AVIZ FAVORABIL

Nr.înregistrare 381349255 / 12.06.2023,

Urmare a solicitării dumneavoastră, privind emiterea avizului de amplasament pentru lucrarea „**CONSTRUIRE LOCUINȚĂ FAMILIALĂ, AMPLASARE PANOURI SOLARE, ÎMPREJMUIRE TEREN ȘI BRANȘARE LA UTILITĂȚI**” din loc.Peștișu Mare, CF [REDACTAT], jud.Hunedoara, în urma analizării documentației depuse vă comunicăm **avizul favorabil,**

PLAN DE SITUATIE

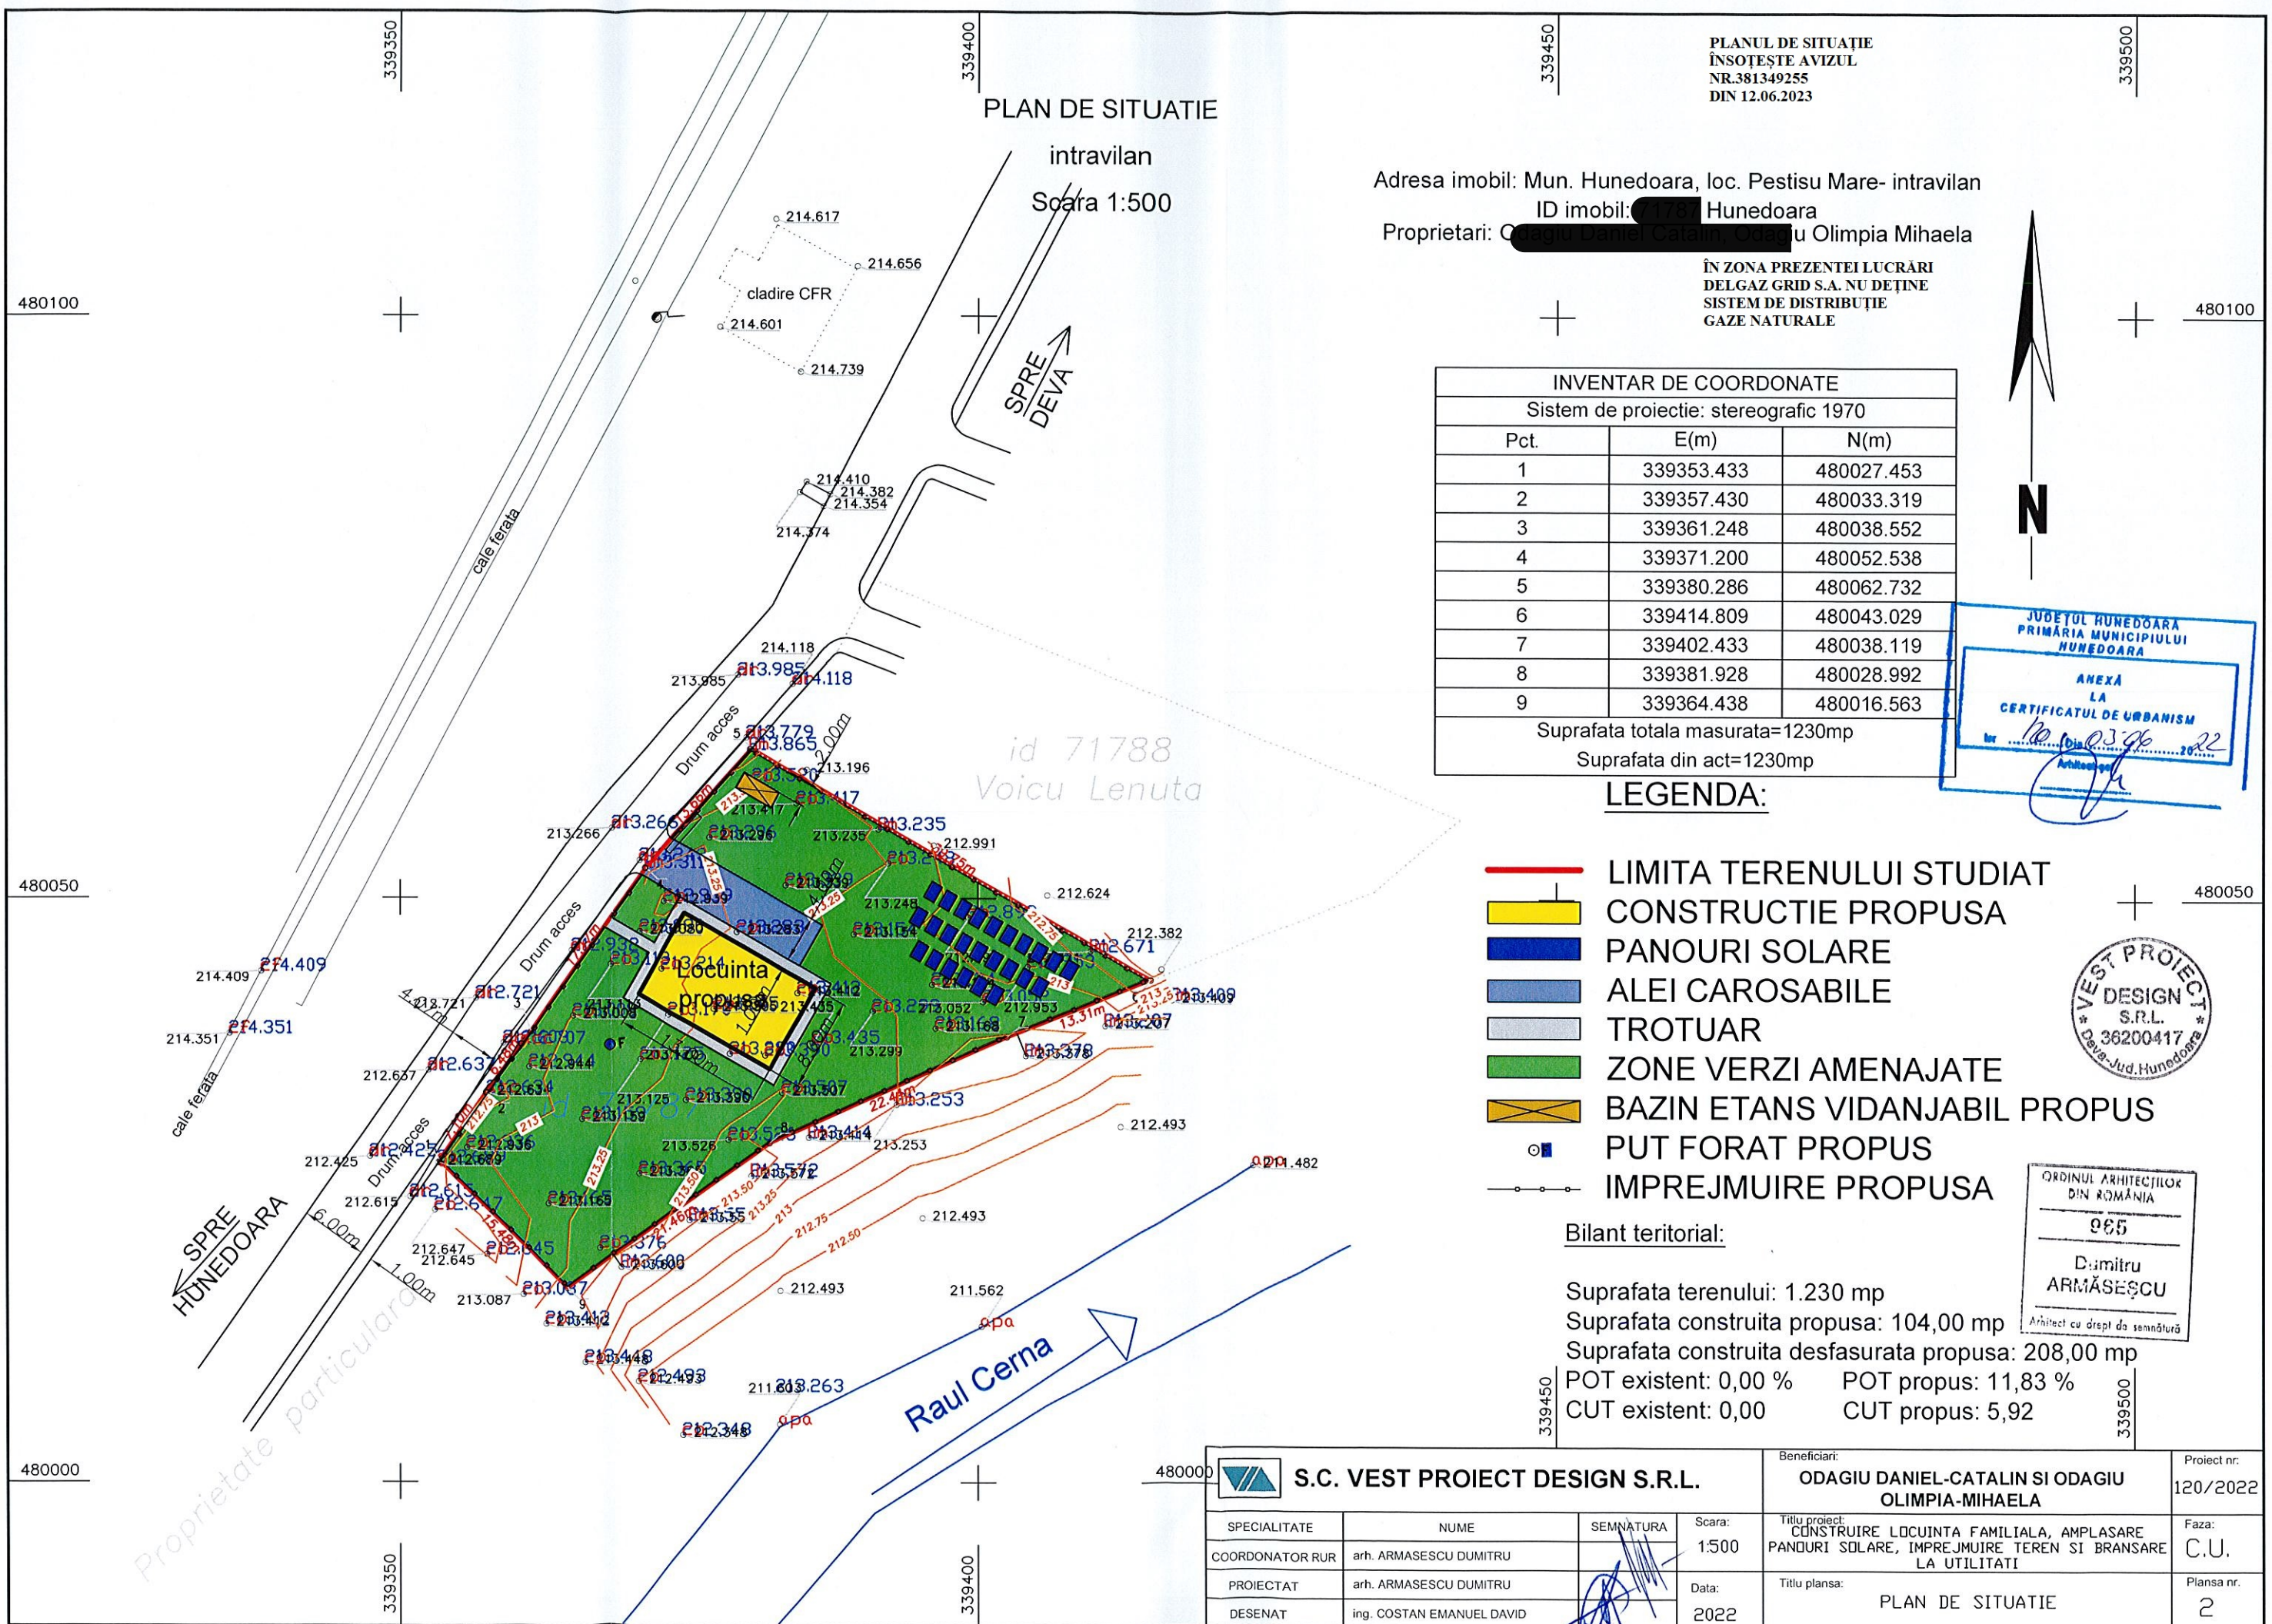
PLANUL DE SITUATIE
ÎNȘOȚEȘTE AVIZUL
NR.381349255
DIN 12.06.2023

ÎN ZONA PREZENTEI LUCRĂRI
DELGAZ GRID S.A. NU DEȚINE
SISTEM DE DISTRIBUȚIE
GAZE NATURALE
